平成17年 3月22日  
交通政策審議会  
第13回港湾分科会

資料6-6

# 伏木富山港港湾計画 一部変更

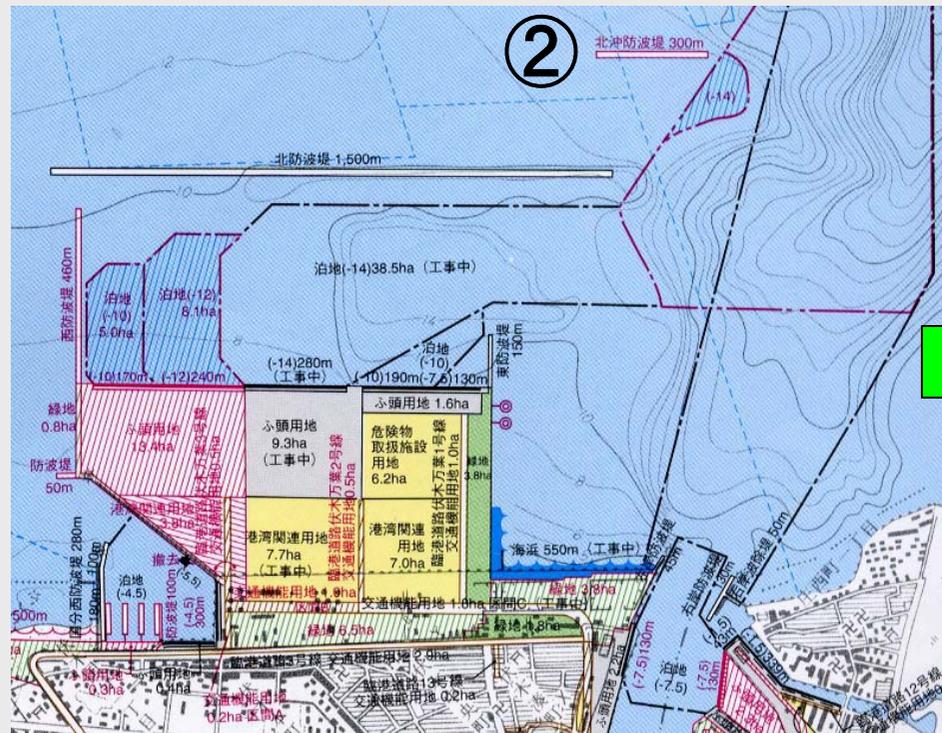
周期の長いうねりに対応した防波堤形状の見直しを行う

伏木地区において、以下の通り施設計画の変更を行う。

- ① 北防波堤計画の延伸 (150m)
  - ② 北沖防波堤計画の削除 (300m)
- 上記に伴う航路・泊地・防波堤の変更
